| Vorlage für die Sitzung Bau- und Umweltausschuss | Sitzungsvorlage BUA/180/2020 | Az.: 632.6 |

Stellungnahmen zu Baugesuchen und sonstigen Anträgen Neubau eines Einfamilienwohnhauses mit Garage und Stellplätzen auf dem Grundstück Rosensteinstraße 5/1, Flst.Nr. 68/1 in Birkenweißbuch (Bauvoranfrage)

Lageplan

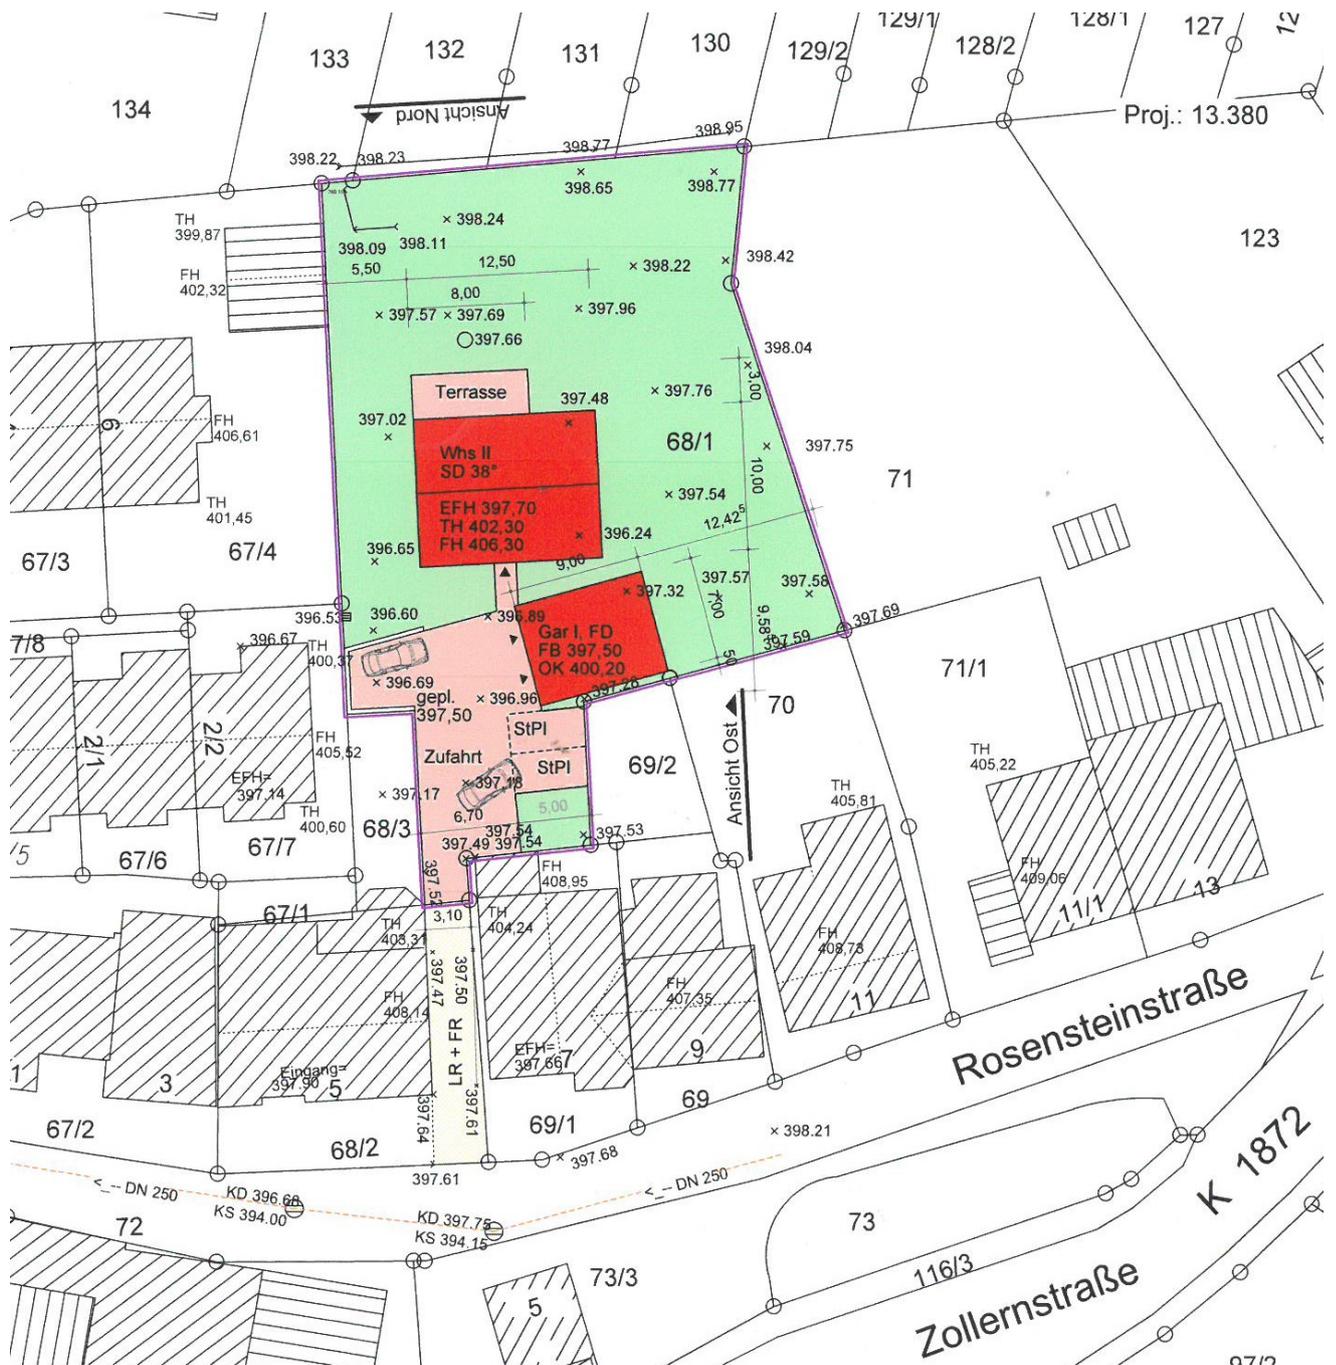
Da das Baugrundstück selbst nicht an die Rosensteinstraße grenzt, müsste die Zufahrt über das südlich gelegene Grundstück Rosensteinstraße 5, Flst.Nr. 68/2 erfolgen. Das Fahr- und Leitungsrecht ist im Rahmen des Baugenehmigungsverfahrens mithilfe einer Baulast zu sichern. Die Antragsteller sind mit den entsprechenden Eigentümern bereits im Gespräch. Inwieweit die Zufahrtsbreite von 3,10 m auch den Brandschutzanforderungen genügt, wird vom Landratsamt geprüft. Unter dieser Voraussetzung hat die Verwaltung keine Bedenken gegen die dargestellte Bebauung des Grundstücks. Die Nutzung als Einfamilienwohnhaus fügt sich in die Art der umgebenden Bebauung ein.

Da das Gebäude Rosensteinstraße 5 ebenfalls traufständig zur Rosensteinstraße gebaut wurde und die umliegenden Gebäude auch ein Satteldach haben, ist sowohl gegen die Gebäudeposition als auch die Dachformen nichts einzuwenden. Es wird jedoch angeregt, das Flachdach der Garage extensiv zu begrünen.

- 1. Das gemeindliche Einvernehmen zu dieser Bauvoranfrage wird gemäß § 36 BauGB in Verbindung mit § 34 BauGB mit der Maßgabe erteilt, dass die Verkehrs- und infrastrukturelle Erschließung gesichert ist.**
- 2. Sollte das Vorhaben zukünftig umgesetzt werden, ist eine dezentrale Niederschlagswasserbeseitigung vorzusehen.**
- 3. Es wird angeregt, das Garagenflachdach extensiv zu begrünen.**

Ostansicht bzw. Straßenabwicklung

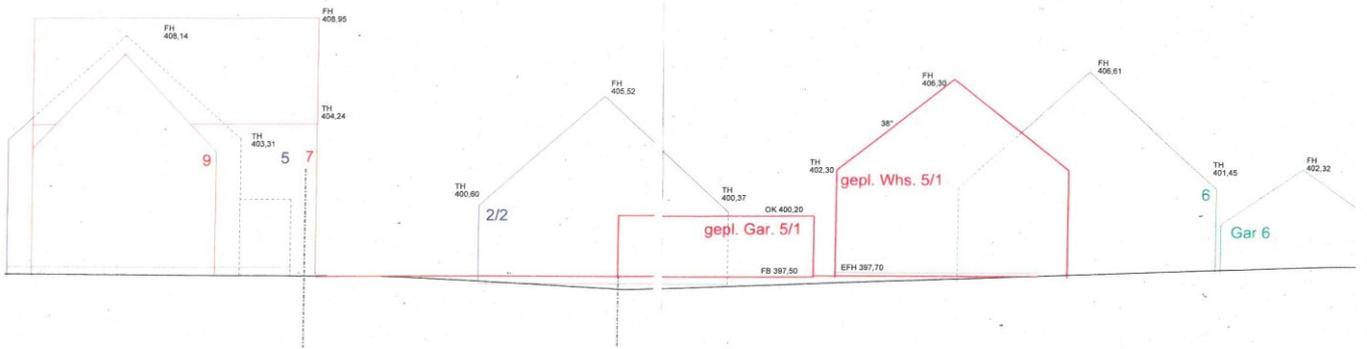
Auch gegen die geplanten Gebäudehöhen hat die Verwaltung aus städtebaulicher Sicht keine Einwände. Wie aus den Straßenabwicklungen ersichtlich ist, sind zwar bspw. die Traufhöhen der Gebäude Teckstraße 2/2 und 6 niedriger als die des geplanten Gebäudes, die Traufhöhen der Gebäude Rosensteinstraße 5, 7 und 9 jedoch bis zu rund 2 m höher.
